東海第二発電所

耐震設計の基本方針について

〔 審査会合時の指摘事項に対する回答 〕

平成29年10月10日

原子炉建屋屋根トラスの概要

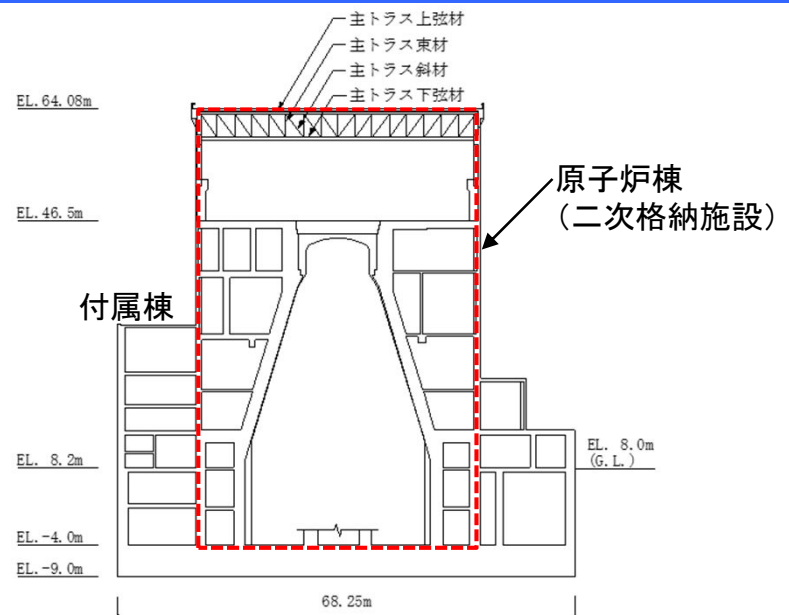
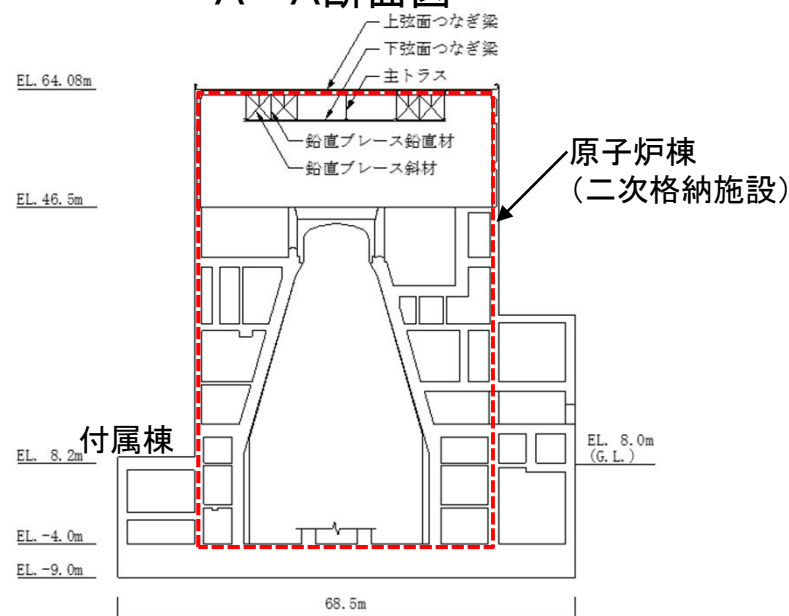
屋根トラスと原子炉建屋全体の設計方針を整理して示すこと。

二次格納施設である原子炉棟は耐震重要度分類Sクラスであり、弾性設計用地震動 S_d による地震力又はSクラスに適用される静的地震力いずれか大きい方の地震力に対しておおむね弾性状態に留まる範囲で耐えられる設計とする。また、基準地震動 S_s に対しては、安全機能が保持できるように設計する。

付属棟は耐震重要度分類Sクラスの設備の間接支持構造物であり、基準地震動 S_s に対して、安全機能が保持できるように設計する。

屋根トラスは、二次格納施設である原子炉棟の屋根を構成していることを踏まえ、弾性範囲内であることを確認する。

- 屋根トラスは、二次格納施設である原子炉棟の屋根を構成していることを踏まえ、弾性範囲内であることを確認する。
 ※圧縮力を負担しないブレース材については、繰返し座屈による累積塑性ひずみが引張材としての機能に影響を及ぼさないことを確認する。
- 要求機能(気密性及び遮蔽性)を直接担保する屋根スラブについても、機能を維持できることを確認する。

気水分離器及びスタンドパイプ概要図

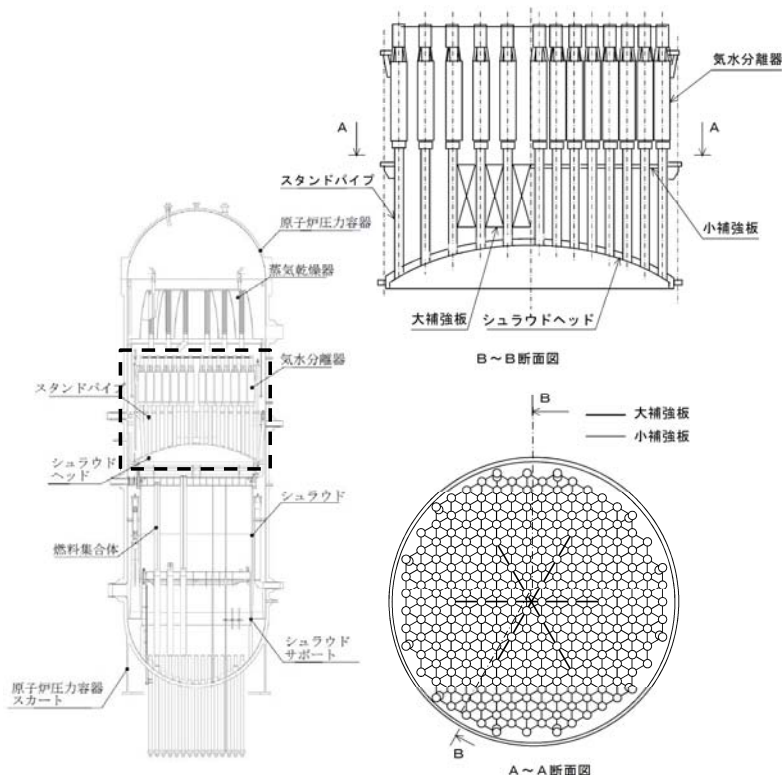
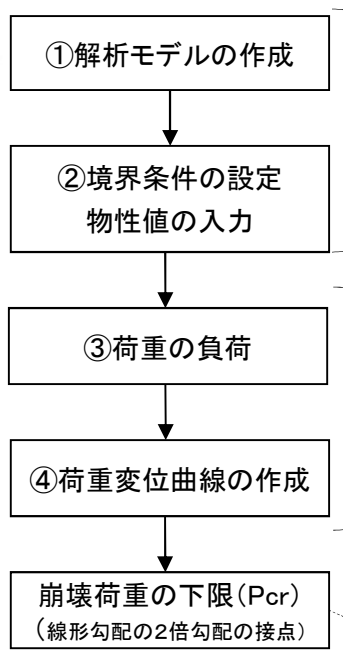
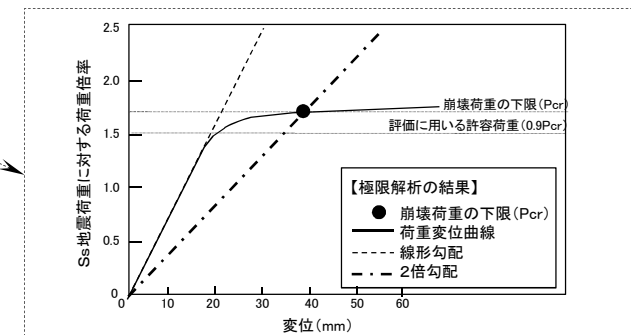
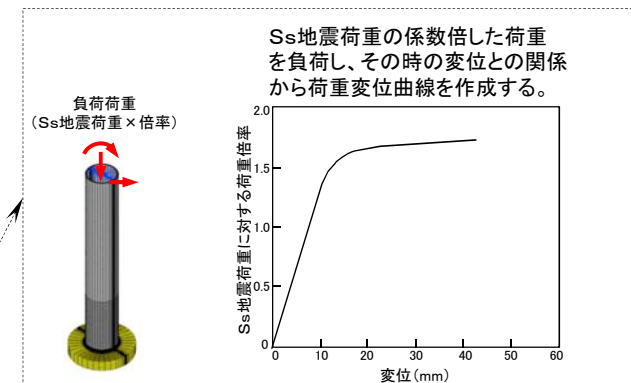
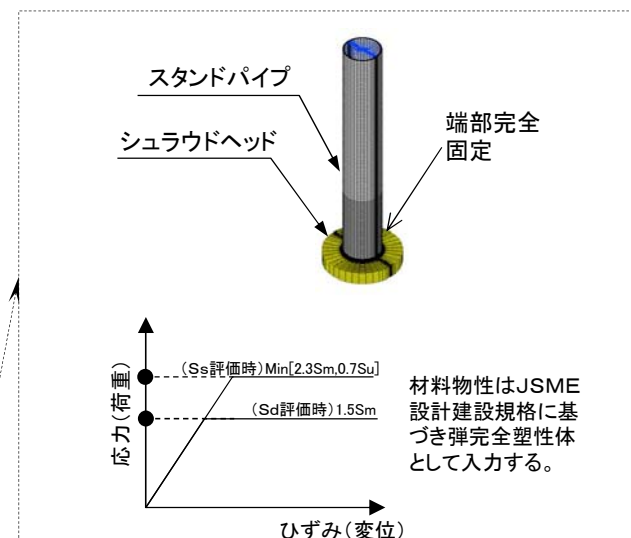
極限解析について炉心支持構造物への適用規格を炉内構造物に準用する考え方、妥当性を示すこと。また適用性を補足する試験についての位置付け、方法等の詳細を示すこと。

極限解析による評価に対する試験については、極限解析により算出される崩壊荷重の下限が保守性を有することを確認する目的で実施する。その確認方法、試験方法について、極限解析による評価の実施内容を示すとともに整理した。

- ◇ 炉内構造物である気水分離器及びスタンドパイプの耐震評価は、JEAG4601及びJSME設計・建設規格に定められた極限解析による評価を適用する。また極限解析は、PWRの炉内構造物での適用実績がある手法である。
- ◇ 今回工認における極限解析の適用に際して炉心支持構造物の規定を準用することになるため、極限解析の具体的な評価手法が規定されたJSME設計・建設規格の炉心支持構造物の要求事項を満足することを確認した。ただし設計に対する要求(CSS-3000)については、当該設備に対する地震時以外の応力として圧力、熱応力等であり、有意になるものでないため、当該規定を満足するものと考え、今後詳細設計段階で要求を満足することを確認する。

- ◇ 先行プラントにおける極限解析の適用実績が少ないことを踏まえて、極限解析に対して試験による確認を行う。
- ◇ 本試験による確認は、試験にて得られた限界荷重が極限解析にて得られた崩壊荷重の下限(P_{cr})よりも大きいことを確認することで、極限解析の保守性を確認する目的で実施する。
- ◇ 極限解析の実施手順を示す。極限解析は、3次元FEMモデルに、 S_s 地震時の荷重を係数倍した荷重として負荷し、その時の変位との関係(荷重変位曲線)により崩壊荷重の下限(P_{cr})を算定する手法である。また S_s 地震に対する評価は、許容荷重($0.9P_{cr}$)と S_s 地震時の荷重とを比較することにより行う。

指摘事項9 動的機能維持評価におけるJEAG4601適用外設備等の検討方針

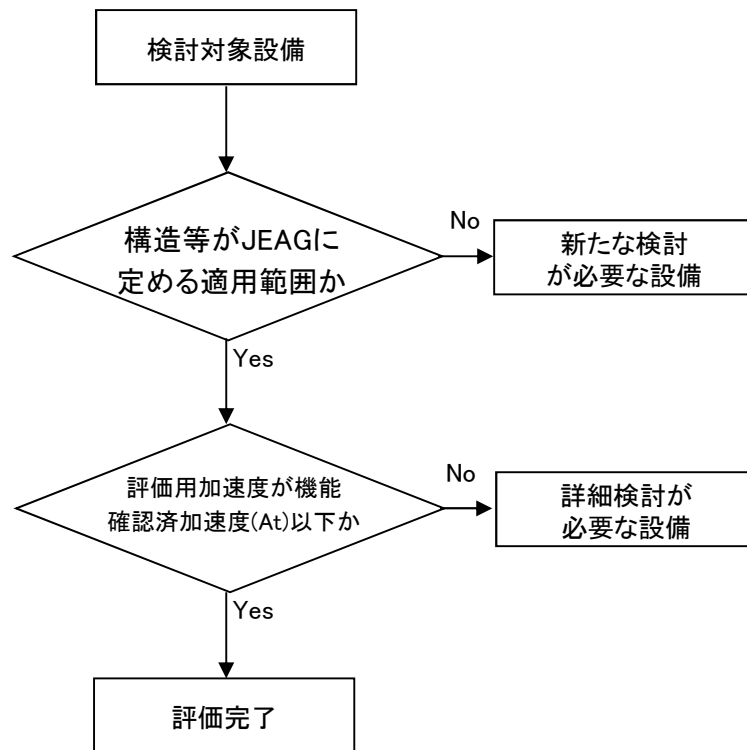
動的機能維持評価で、JEAG4601適用外設備、機能確認済み加速度を超えるものについて、至近の先行審査を踏まえて耐特委まで遡った検討をすること。

実用発電用原子炉及びその附属施設の技術基準に関する規則の解釈等における動的機能保持に関する評価に係る一部改正案(以下「技術基準規則解釈等の改正案」という)及び至近の先行審査を踏まえて、動的機能維持評価の検討方針を整理した。

「新たな検討が必要な設備」及び「詳細検討が必要な設備」については、耐特委等の公知化された検討を参考として機能維持評価を行う方針とする。

配管系に設置される弁の機能維持評価に用いる応答加速度の算出は、JEAG4601の評価手法に対して一定の裕度を考慮するとともに、スペクトルモーダル解析を用いる場合には高振動数領域まで考慮した解析を行う方針とする。

格納容器バウンダリの荷重の組合せ(イメージ)

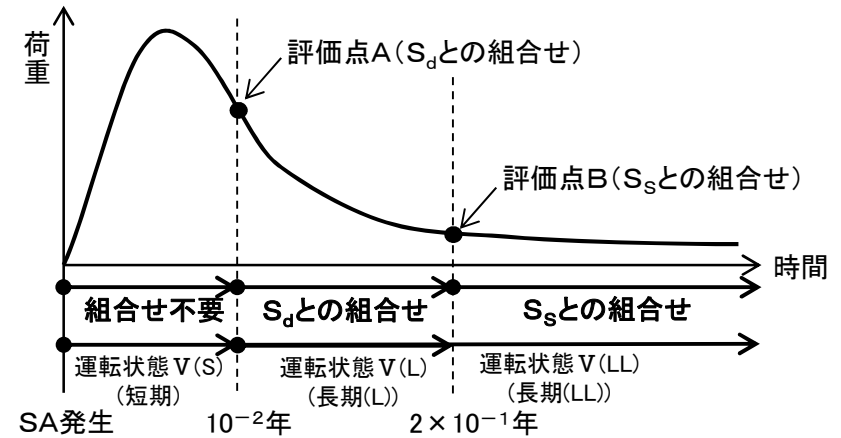
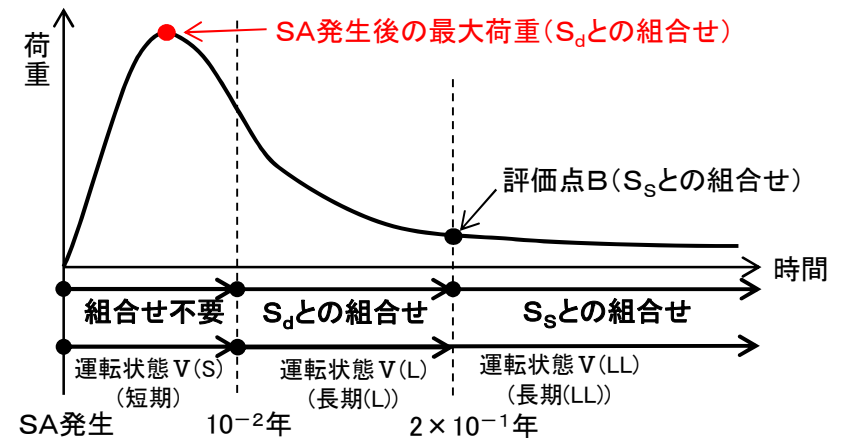
格納容器バウンダリにおける地震とSA荷重の組合せにおいて、 S_d 時に最高圧力、最高温度を組み合わせる考え方について整理すること。

SA荷重と地震荷重の組合せについては、 S_o と運転状態V(L)の荷重、 S_g と運転状態V(LL)の荷重の組合せを行うことを基本的な考え方としているが、格納容器バウンダリは、SA発生時における最終障壁となることから、保守的に S_o とSA発生後の最高圧力と最高温度を組み合わせることとしている。

格納容器バウンダリはSA発生時における最終障壁となることから、その重要性を考慮し、バウンダリの S_d と組み合わせる荷重は、保守的にSA発生後の最大荷重(最高圧力, 最高温度)とすることとした。

原子炉建屋クレーン(クレーン本体)の落下防止対策について

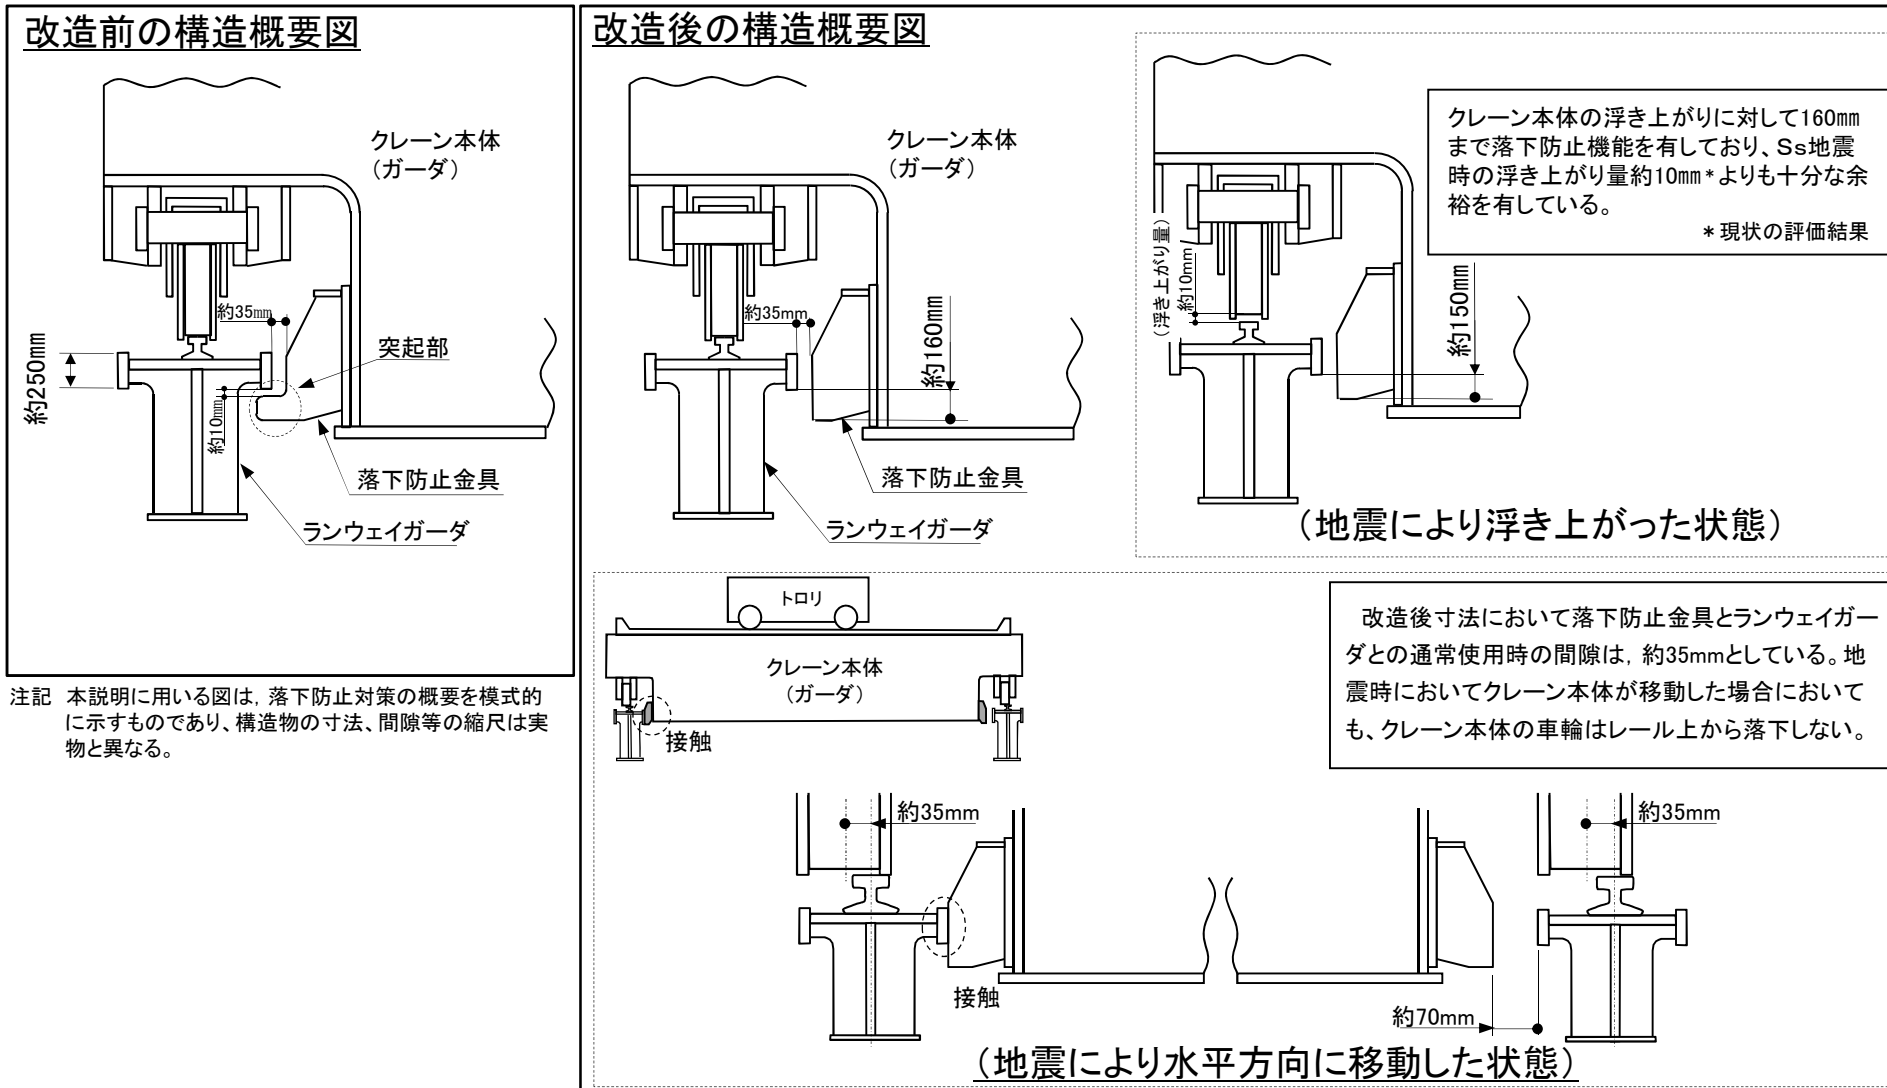
原子炉建屋クレーンにおけるクレーン本体の落下防止対策について説明すること。

原子炉建屋クレーンは、地震時における波及的影響防止の観点から落下防止が求められる。クレーン本体について落下防止のため実施する構造変更について説明する。

- ・ 今回工認では鉛直地震を動的な影響を考慮するため、地震による浮き上がりを考慮した解析を実施するため、改造前の構造においては、落下防止金具の突起部がランウェイガーダに衝突する可能性がある。この衝突による落下防止金具の突起部の破損により落下等の波及的影響の可能性はある。
- ・ これより地震時における落下防止金具とランウェイガーダとの関係からクレーン本体の浮き上がり量に対して余裕を有する観点で構造変更を実施した。

施設毎の液状化影響検討の組合せの設定

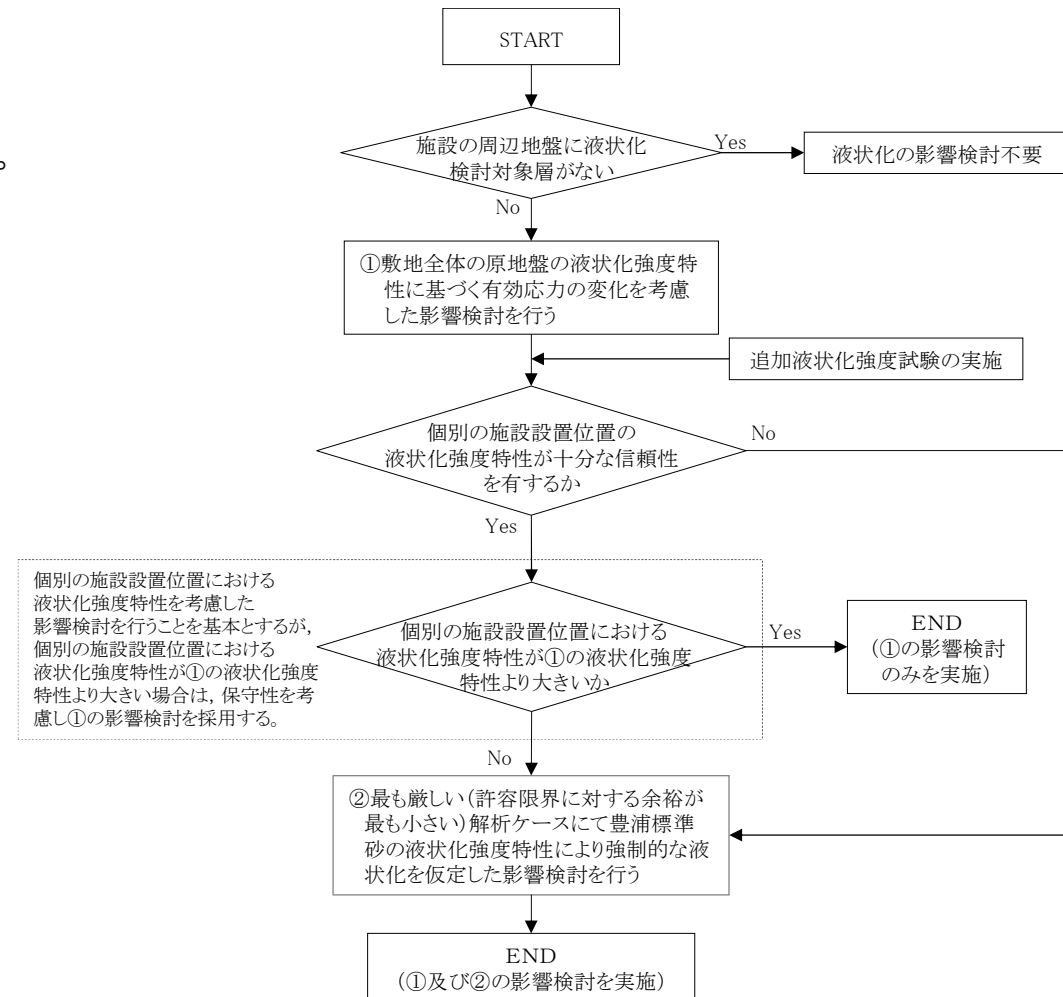
最も厳しい(許容限界に対する裕度が最も小さい)解析ケースにて豊浦標準砂の液状化強度特性により強制的な液状化を仮定した影響検討(②)を省略する場合の内容について記載すること。

- 指摘事項を踏まえ、記載の適正化を図った。
 - 個別の施設設置位置の液状化強度特性が十分な信頼性を有するかを確認し、確認できない場合は、②の影響検討を追加で行う。
 - 個別の施設設置位置の液状化強度特性が十分な信頼性を有する場合は、その液状化強度特性を考慮した影響検討を行うことを基本とするが、その液状化強度特性が①の液状化強度特性より大きい場合は、保守性を考慮して、①の影響検討を採用する。
 - 個別の施設設置位置における液状化強度特性が①の液状化強度特性より大きいことが確認できない場合は②の影響検討を追加で行う。

- 施設の詳細設計において、その周辺地盤に液状化検討対象層が存在しない場合は、液状化の影響検討は不要とする。
- 上記に該当しない施設について、基準地震動 S_g に対して、敷地全体の原地盤に基づく液状化強度特性を用いた有効応力解析による影響検討を行う(①)。
- 個別の施設設置位置の液状化強度特性が十分な信頼性を有するかを確認し、確認できない場合は、①の検討において最も厳しい(許容限界に対する余裕が最も小さい)解析ケースに対して、豊浦標準砂に基づく液状化強度特性により強制的な液状化を仮定した影響検討を追加で行う(②)。
- 個別の施設設置位置の液状化強度特性が十分な信頼性を有する場合は、個別の施設設置位置における液状化強度特性を考慮した影響検討を行うことを基本とするが、個別の施設設置位置における液状化強度特性が①の液状化強度特性より大きい場合は、保守性を考慮して、①の影響検討を採用する。
- 個別の施設設置位置における液状化強度特性が①の液状化強度特性より大きいことが確認できない場合は、②の影響検討を追加で行う。

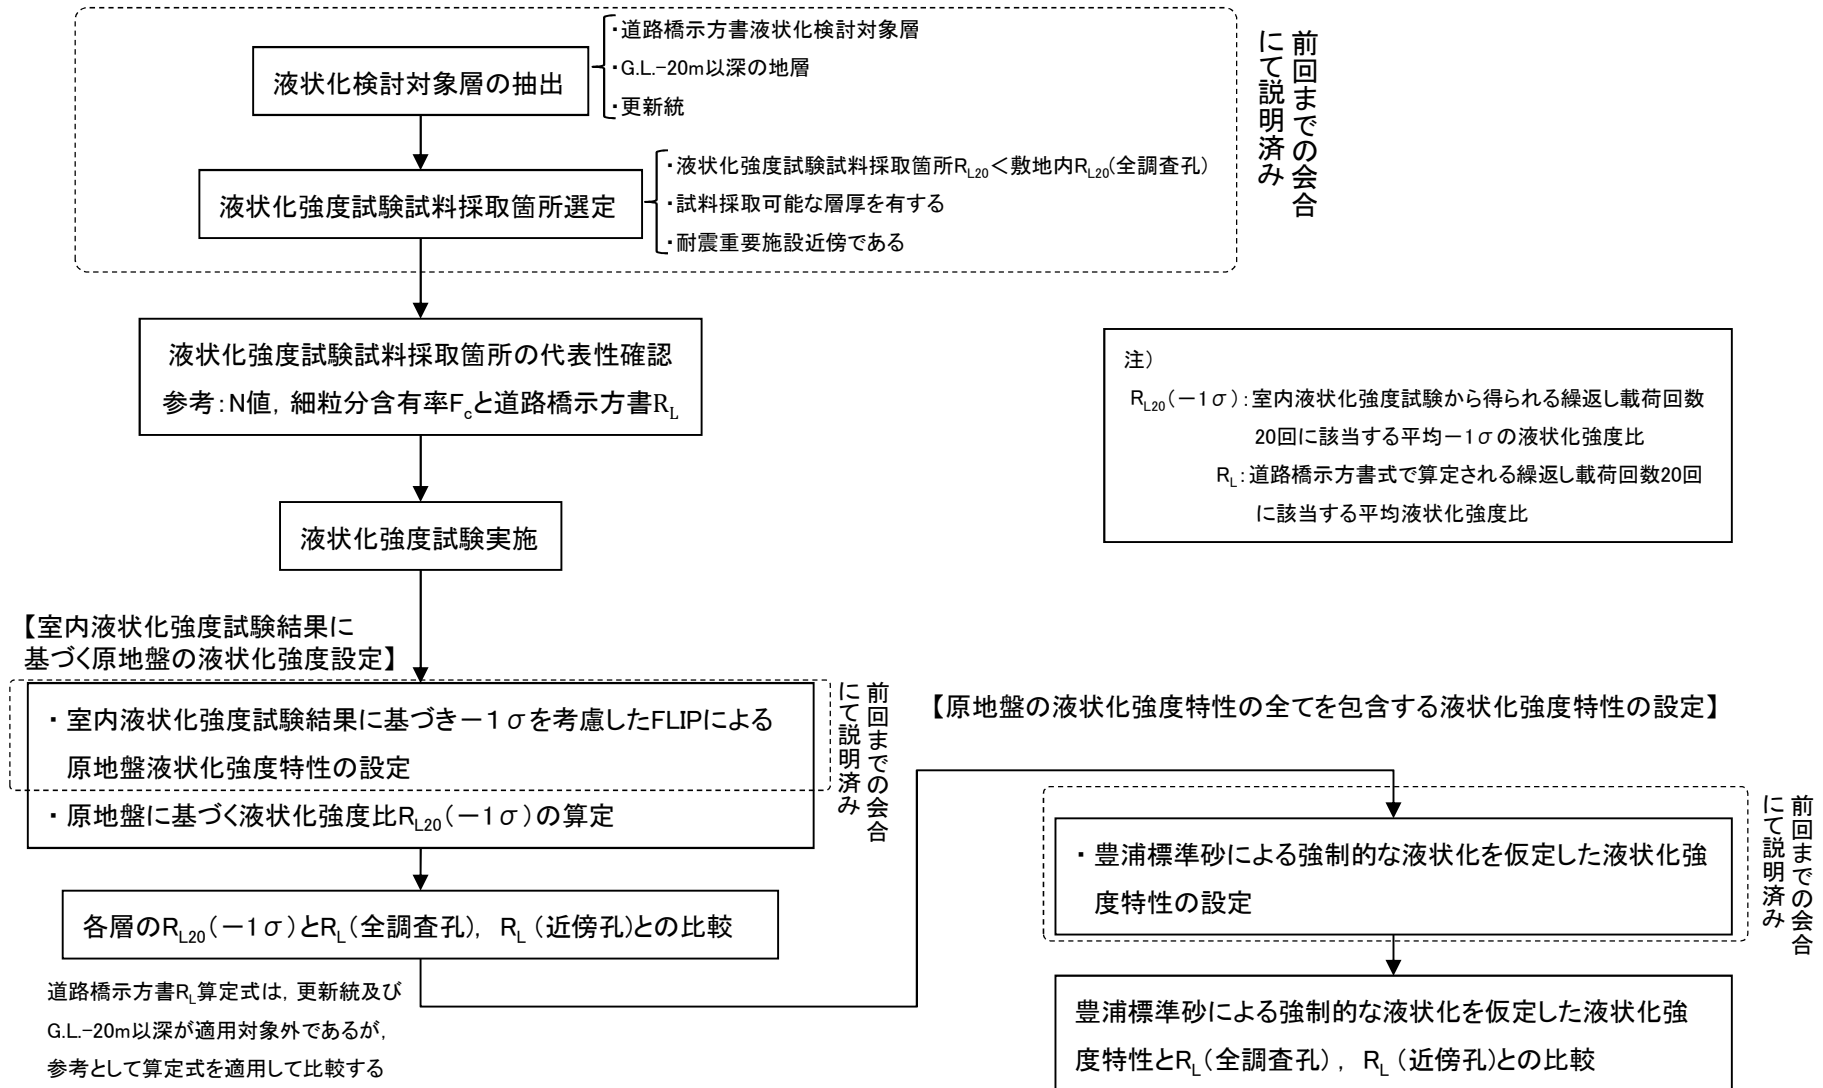
防潮堤の表層地盤は砂層, 粘土層, 砂礫層等の互層を形成し, 液状化の可能性が高い箇所(N値0~10)が敷地内に分布しているため, 液状化データの信頼性(代表性, 網羅性)の確認が必要である。特に, N値が極端に低い箇所が散見されるが, その位置について平面図, 断面図上に示すこと。

各土層の液状化強度試験箇所の代表性に関しては, 地層深度や土質を踏まえ標準貫入試験によるデータを分類・整理して提示すること。また, 同じ分類でデータにばらつきがある場合には, 評価に及ぼす影響を検討すること。

- 各地層の敷地全体の調査孔に比べ平均N値が小さい側にある試料採取箇所の近傍調査孔の道路橋示方書式による液状化強度比 R_L と, 有効応力解析に適用している原地盤に基づく液状化強度特性の R_{L20} とを比較し完新統の液状化強度特性が道路橋示方書式による R_{L20} に比べ保守的なものであることを確認した。
- 現在実施中の追加調査を踏まえ, 各液状化検討対象層の液状化強度特性について今後も引き続き検討を進め, 各施設設置位置における液状化検討対象層の液状化強度特性に関する信頼性が確認できない場合は, 豊浦標準砂の液状化強度特性に基づく強制的な液状化を仮定した影響検討に基づき設計を行う。
